Presentasjon i Nesset 15. oktober 2019

Gjemnes, Sunndal og Tingvoll kommuner

Reguleringsplan Bergmesteren Raudsand

Ustabil fylling i sørøst
– fra profil 440

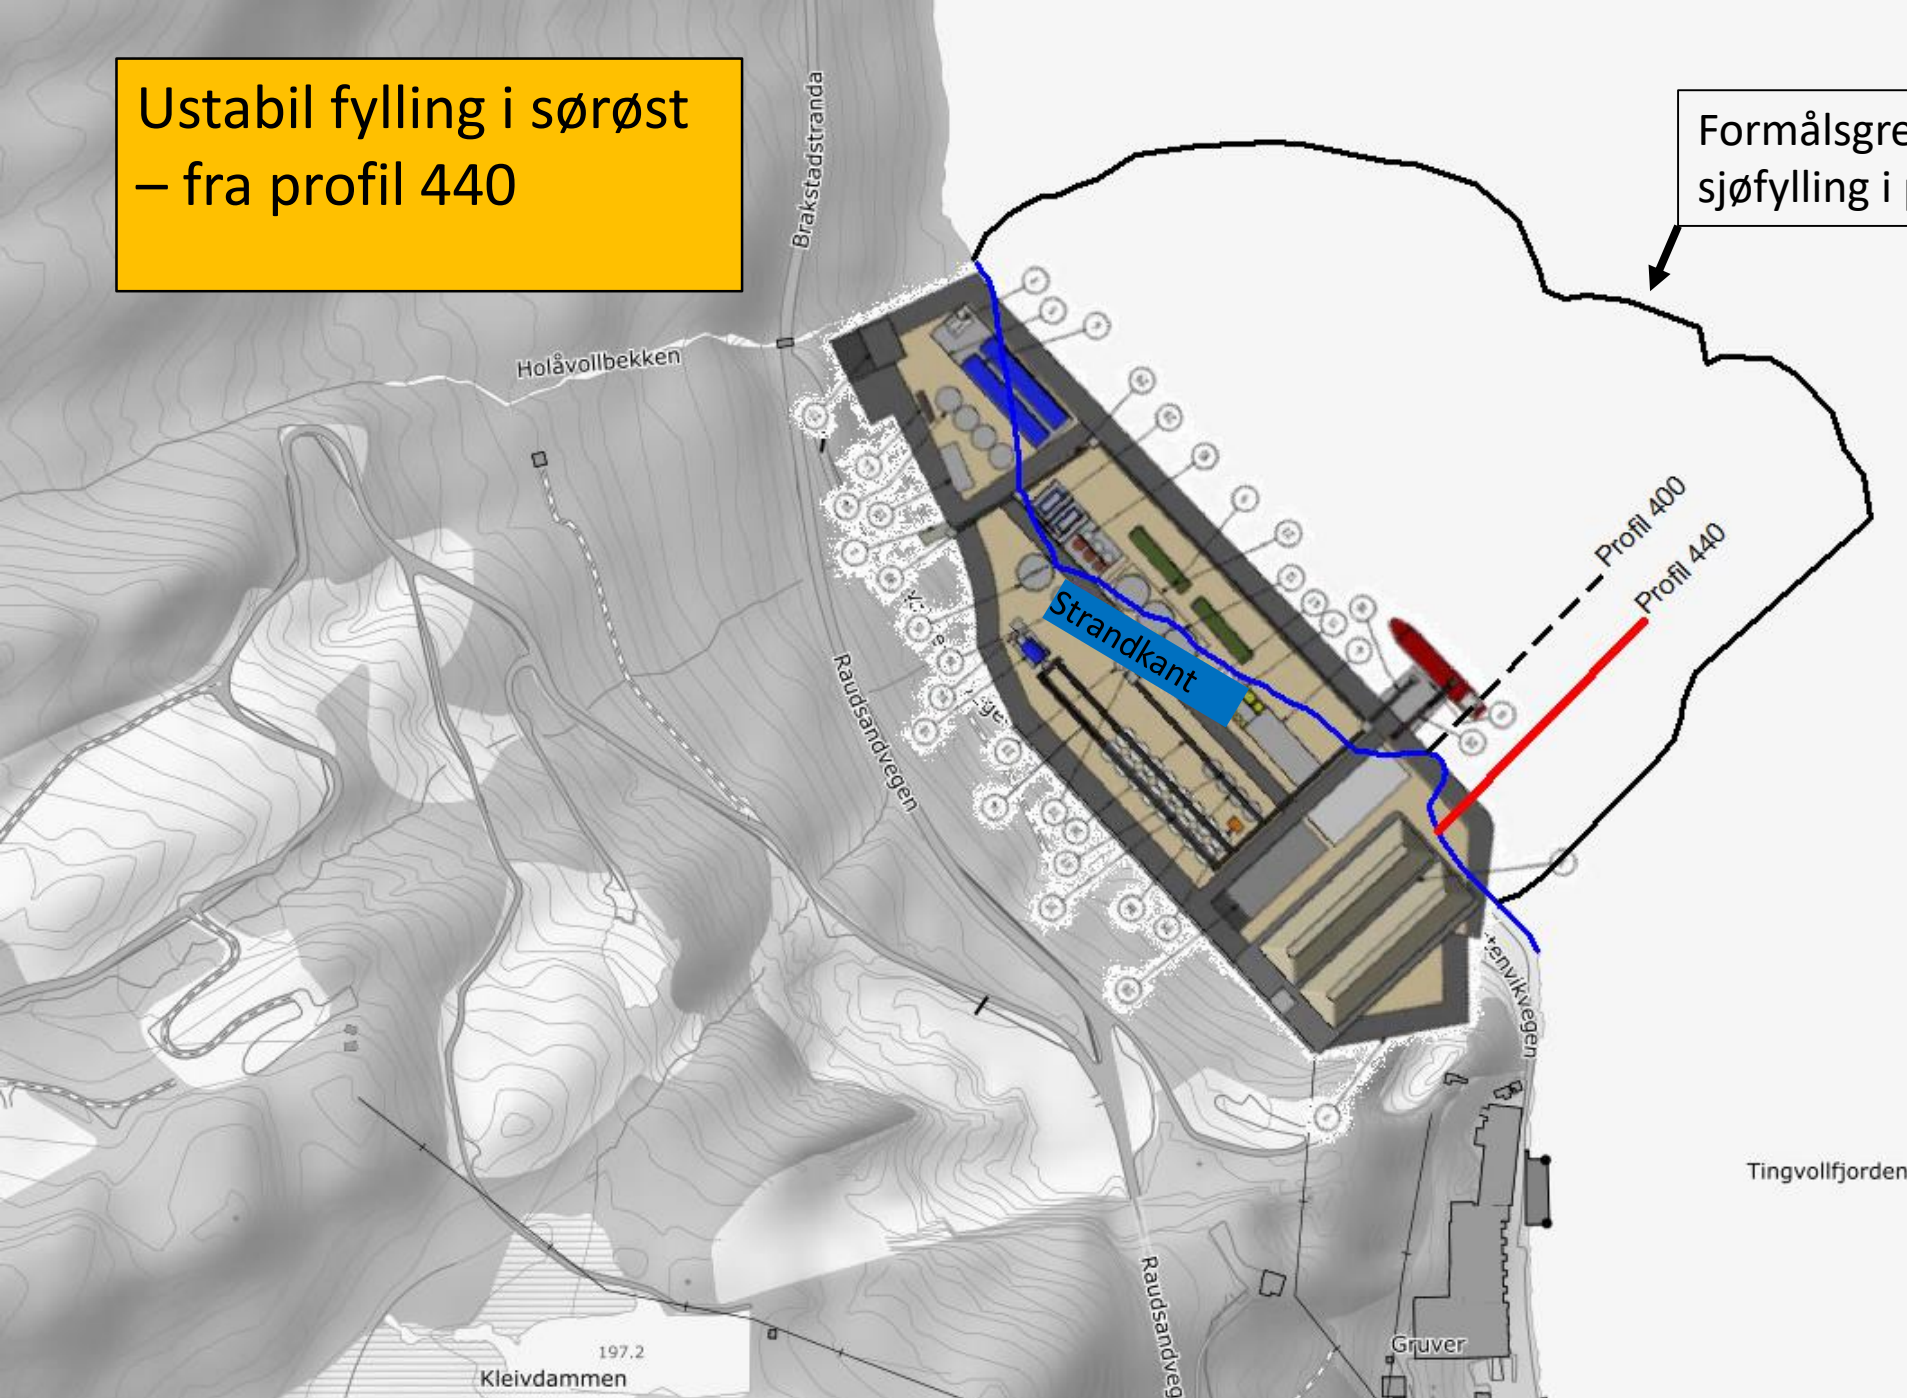
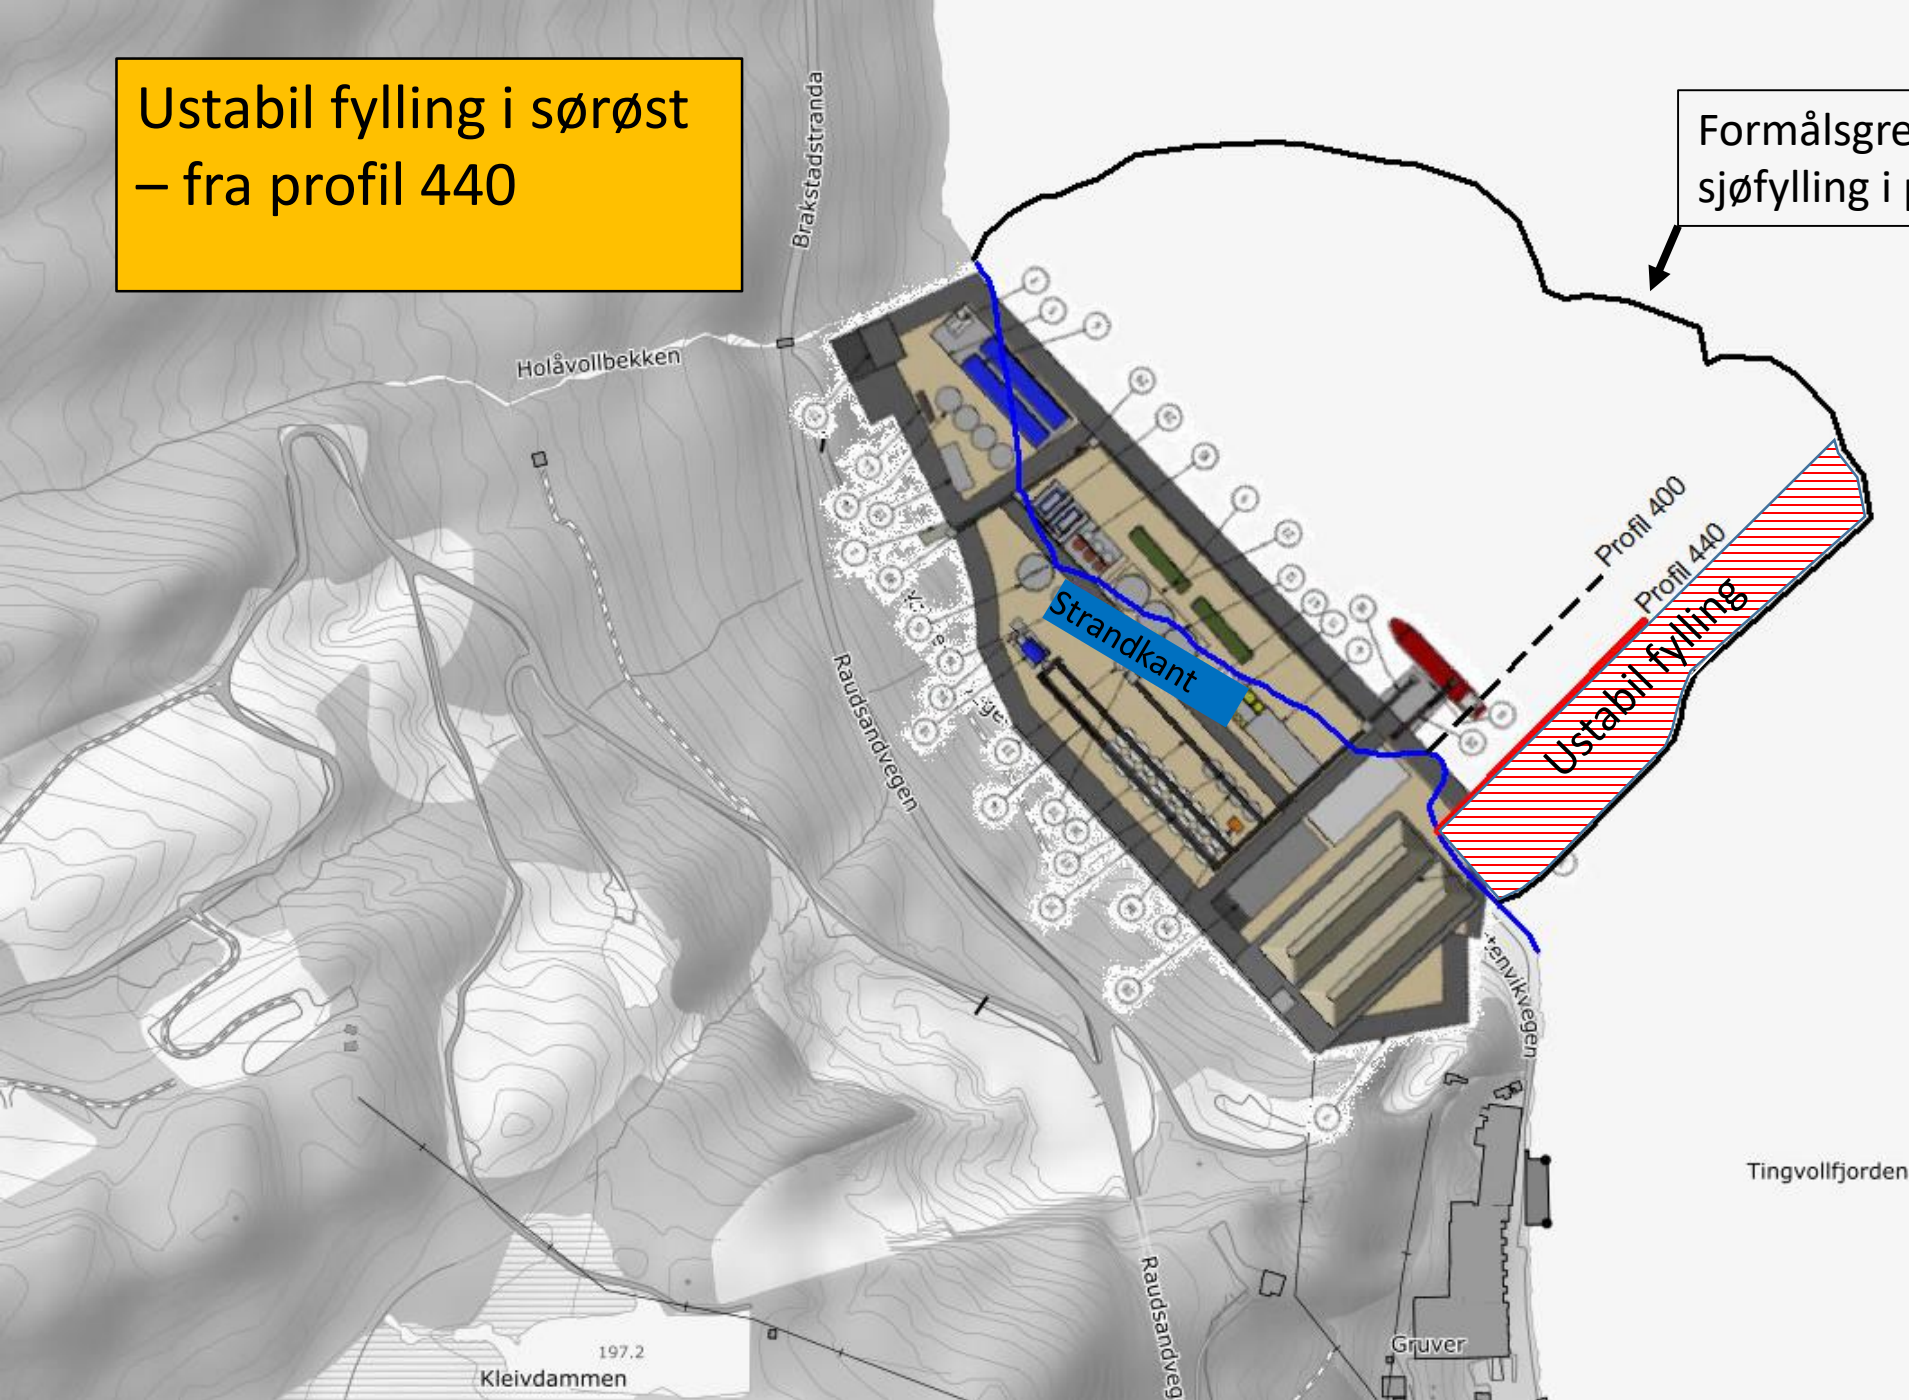
Hvorfor går ikke formålsgrensen ved profil 440?

Fylling i eller inntil et område der det ikke er
mulig å lage en sikker fylling = reell fare for ras

Må avklares på plannivå

Sjøfylling er vist helt inntil kommunegrensen til Gjemnes.

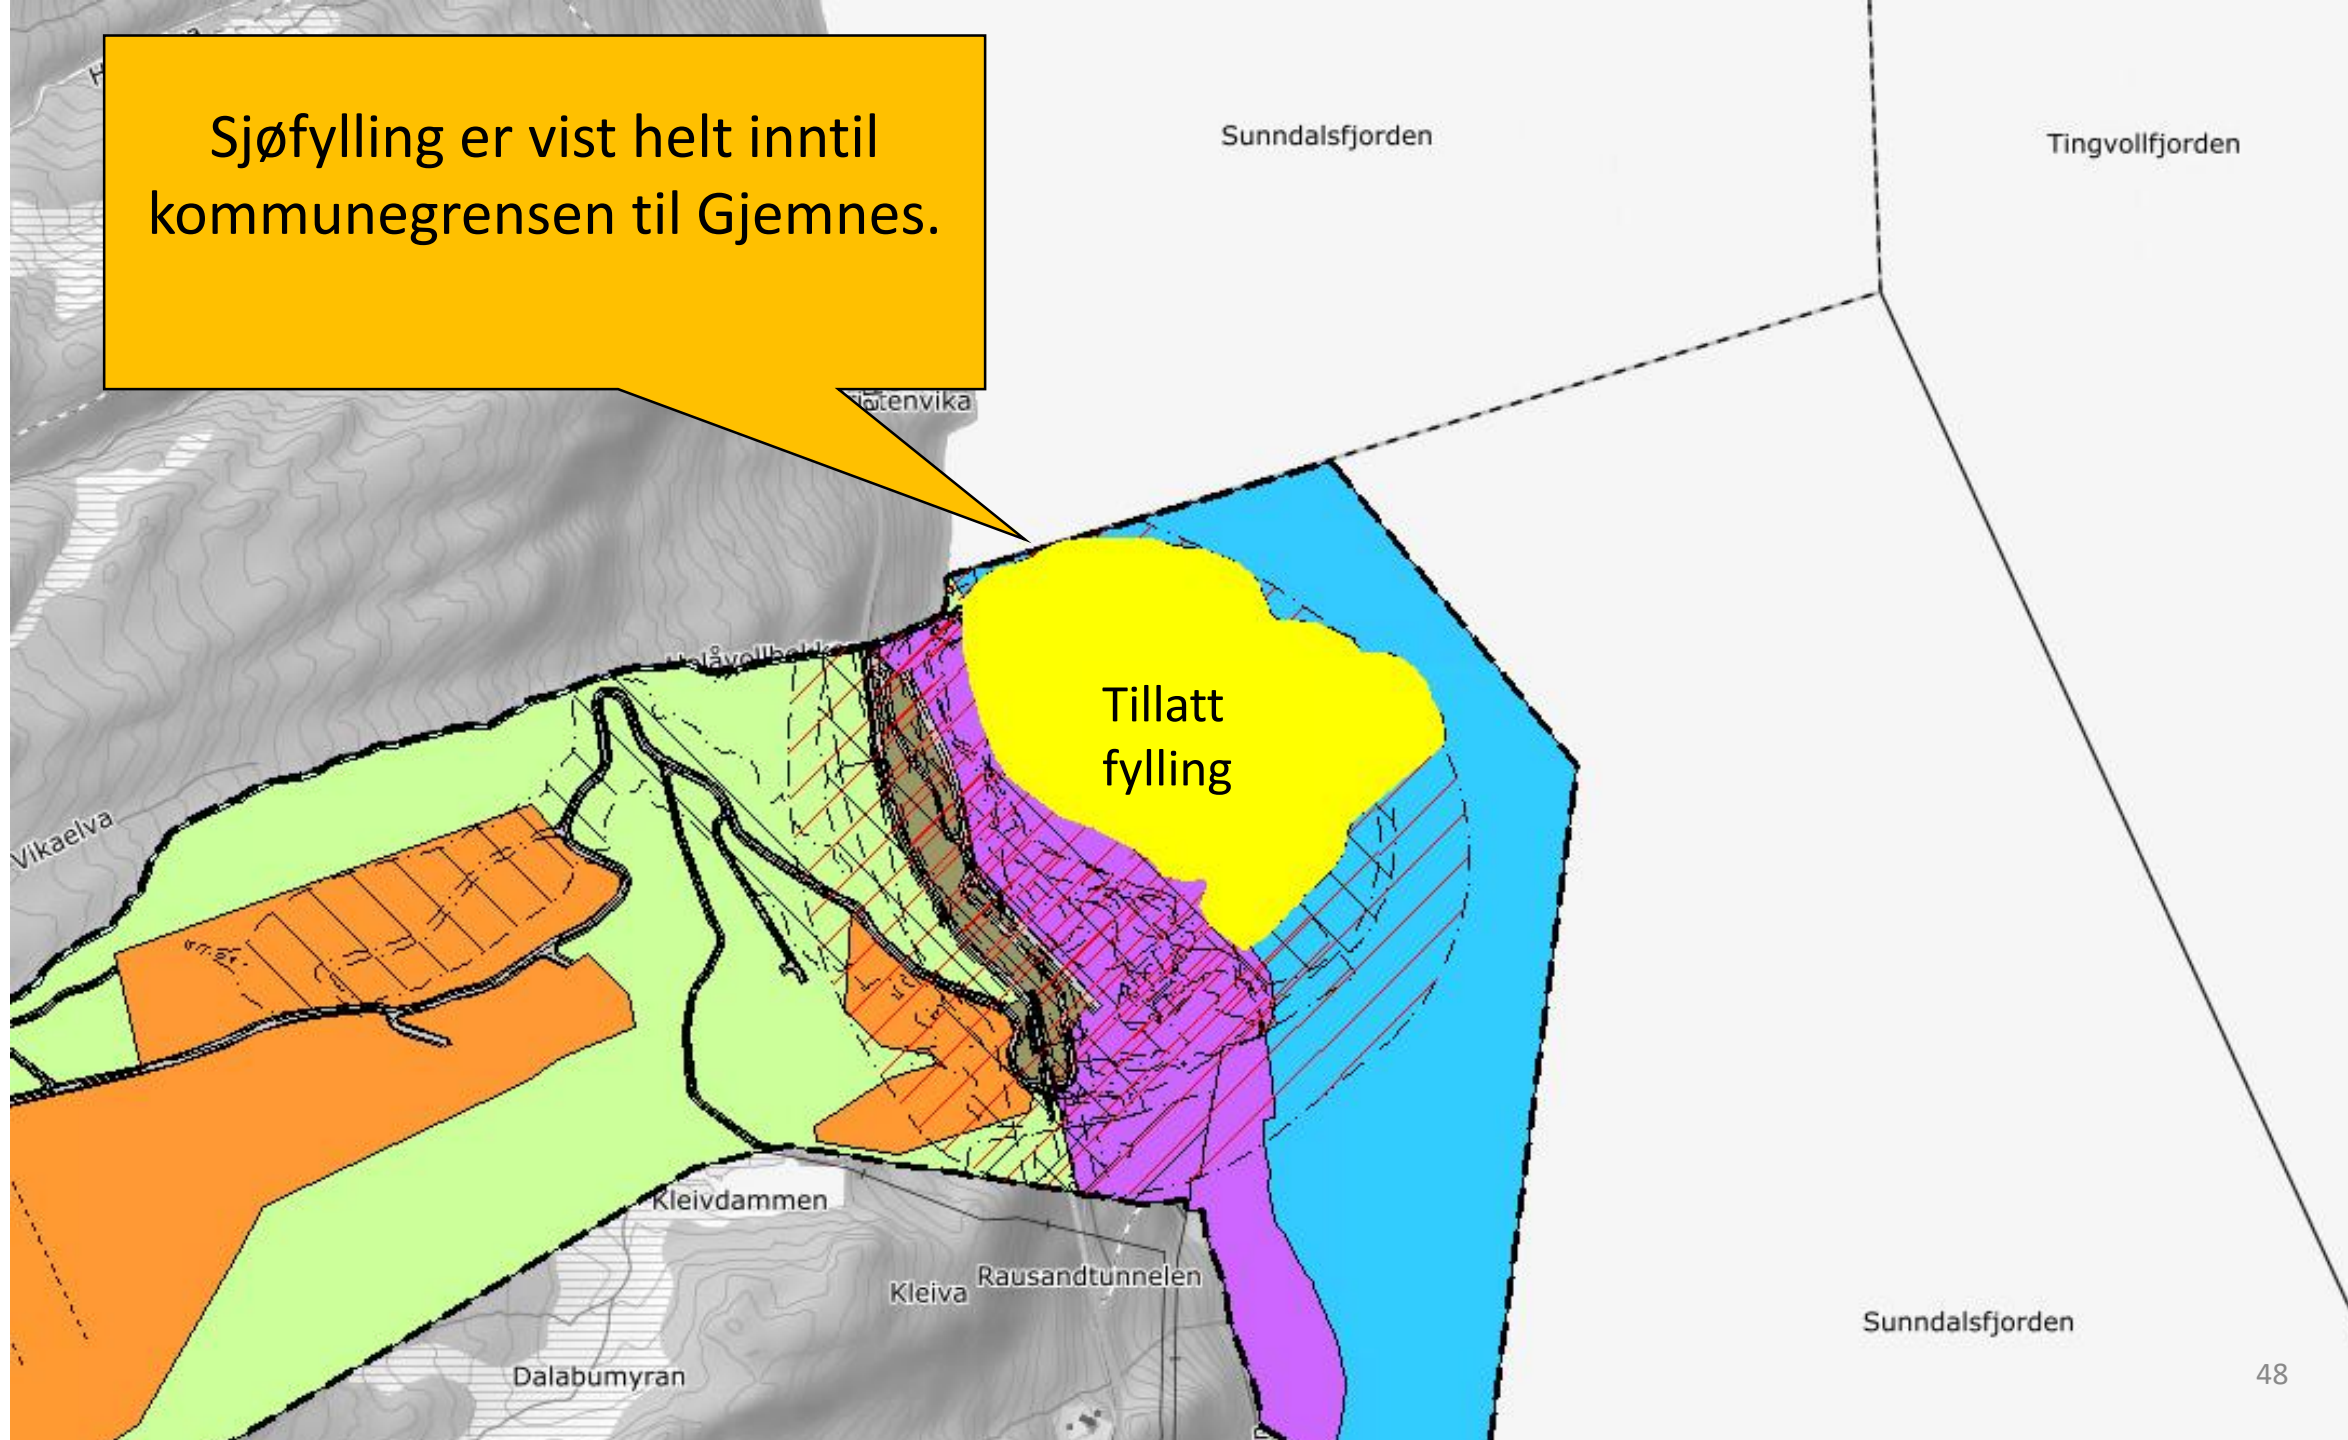
Hensyn til naboer og nabokommuner er lite vurdert og vektlagt
